主な補正内容について

1. 川内原子力発電所の特定重大事故等対処施設の工事計画認可申請については、「原子炉補助建屋等に設置する設備」、「新たに設置する建屋等」、「新たに設置する設備等」の3つに分割しています。

特定重大事故等対処施設の概要図

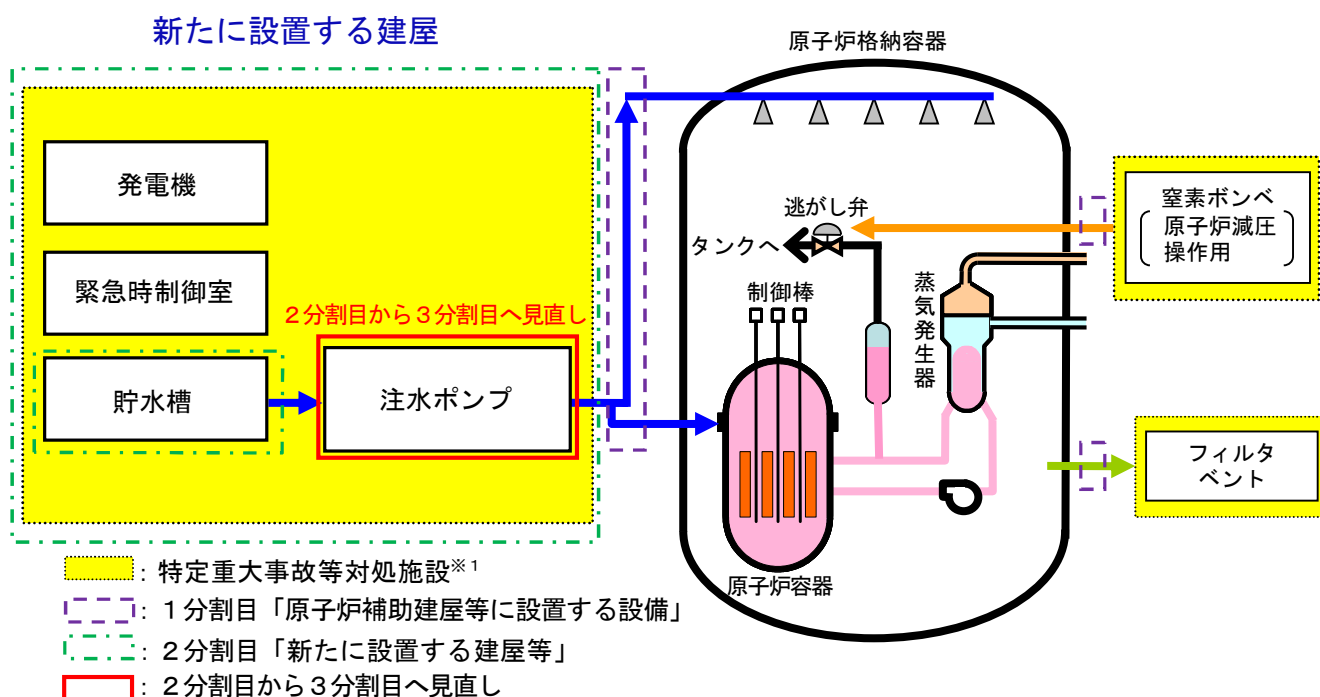
今回、2分割目で申請していた注水ポンプ等の一部設備を、3分割目での申請へ見直します。
